**Avis délibéré de la mission régionale d'autorité
environnementale sur le parc photovoltaïque au sol porté
par Solarhona, sur la commune de Vertrieu (38)**

Avis n° 2023-ARA-AP-1578

Avis délibéré le 26 septembre 2023

Figure 2: projet retenu (source étude d'impact)

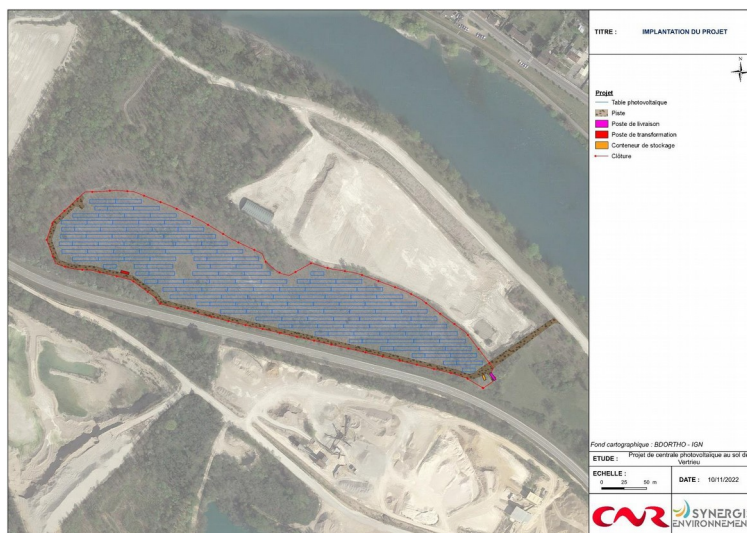
Il est prévu que la centrale délivre une puissance comprise entre 2,9 et 3,6 MWc, délivrant entre 3 690 et 4 500 MWh/an. L'installation délimitée par une clôture de 2 m de haut, comporte 6 144 panneaux inclinés à 20°. Les structures autoportantes en acier galvanisé sont fixes, reposant soit sur pieux battus, soit sur plots béton. Des sondages géotechniques devraient confirmer la technologie retenue. La zone comporte un poste de transformation et un poste de livraison, respectivement de 23 m² chacun. Une aire de retournement de 3 698 m² sera implantée au droit du site. Une piste de desserte interne au parc photovoltaïque sera aménagée sur une largeur de 5 m, en périphérie du parc (excepté au nord), avec un élargissement périphérique de 3 m pour les obligations légales de défrichement prévue en matière de risque incendie.

Le raccordement en souterrain de la centrale photovoltaïque au réseau électrique et ses incidences environnementales ne font pas l'objet d'une analyse approfondie. Faisant partie du projet, son tracé et ses caractéristiques doivent être présentés et ses incidences évaluées de manière précise dès ce stade, même s'il relève d'une autre maîtrise d'ouvrage et d'un calendrier différent. C'est d'autant plus nécessaire qu'il est possible qu'aucune autre demande d'autorisation ne soit déposée pour ce raccordement.

L'Autorité environnementale recommande d'inclure dans le périmètre du projet et donc de l'étude d'impact, le raccordement au réseau électrique, fonctionnellement lié au parc photovoltaïque, d'en préciser les modalités et d'évaluer ses incidences environnementales et de présenter les mesures prises pour les éviter, les réduire et si besoin les compenser.

Figure 3: carte des habitats sur le site d'implantation du projet (source : étude d'impact)

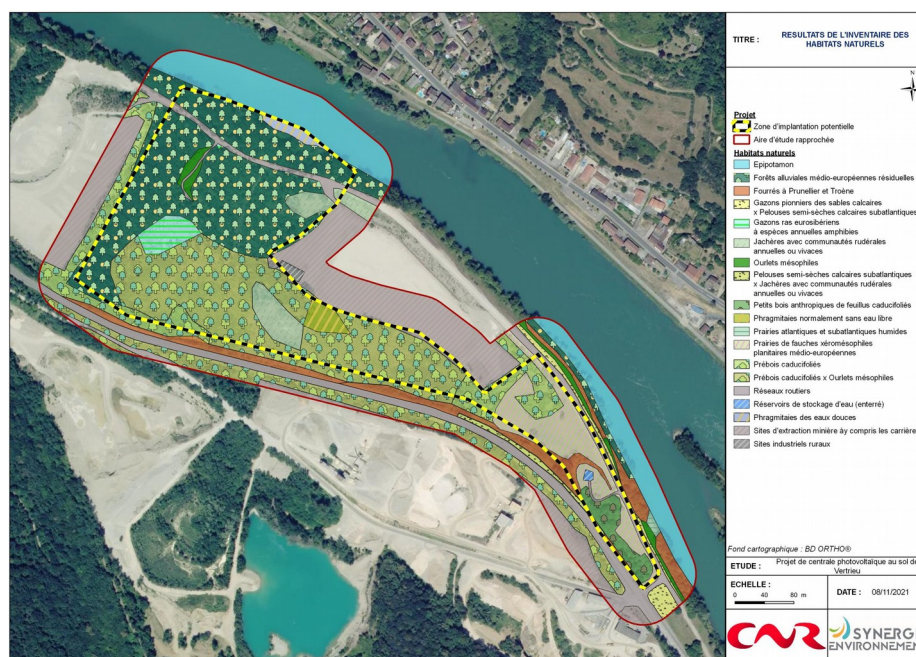
L'Autorité environnementale recommande de reconsidérer le niveau d'enjeu environnemental des espèces contactées (amphibiens notamment) qui apparaît sous-évalué par l'état initial, au regard des habitats en présence sur le site, où un grand nombre d'espèces sont protégées. Elle recommande de compléter l'identification au regard des zones humides et d'analyser leurs fonctionnalités.

Le dossier ne permet pas d'appréhender correctement l'impact du projet sur l'ensemble des habitats qui seront affectés (flore remarquable, zones humides) et des fonctionnalités liées ; par exemple ni les mouvements de matériaux qui risquent d'assécher les dépressions et de détruire la zone, ni les circulations d'engins, fossés, tranchées et passage de câbles, ni les incidences potentielles de la réalisation des pistes et des ancrages des tables sur le fonctionnement des sols ne sont analysées et caractérisées.

L'Autorité environnementale recommande de compléter l'identification des habitats et des zones humides, d'analyser leurs fonctionnalités, plus généralement de réévaluer et préciser les impacts du projet sur les zones humides, les habitats et les espèces inféodées à ceux-ci et de revoir les mesures d'évitement, de réduction et de compensation en conséquence.
